**Relatório de Fiscalização** 140/2024

FISCALIZAÇÃO NOS SISTEMAS DE ÁGUA E ESGOTO

RELATÓRIO DE FISCALIZAÇÃO TÉCNICA DOS SISTEMAS DE ÁGUA E ESGOTO DO MUNICÍPIO DE IBATÉ

Verificação de Não Conformidades com Auxílio de Drone

Foto 1 - Vazamento no registro da parte interna do reservatório.

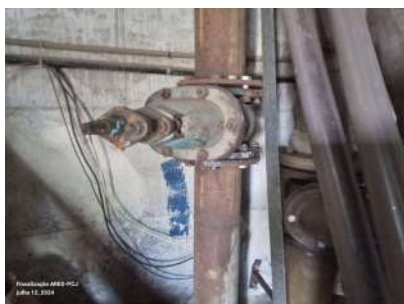
Consertar vazamento
no registro interno do
reservatório.

Foto 8 - Acúmulo de lodo na lagoa anaeróbia 2.

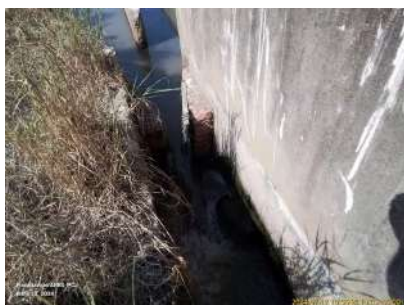
Foto 7 - Acúmulo de lodo na entrada da lagoa facultativa.

Foto 1 - Tubos de ventilação sem proteção.

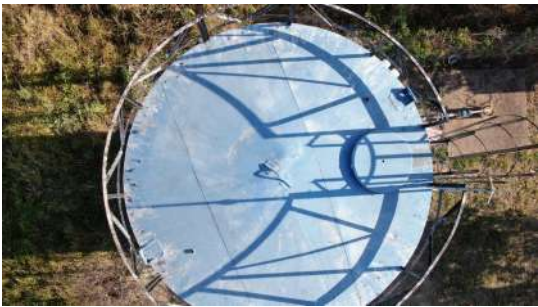
Corrigir tubos de ventilação para evitar entrada de água pluvial e insetos.
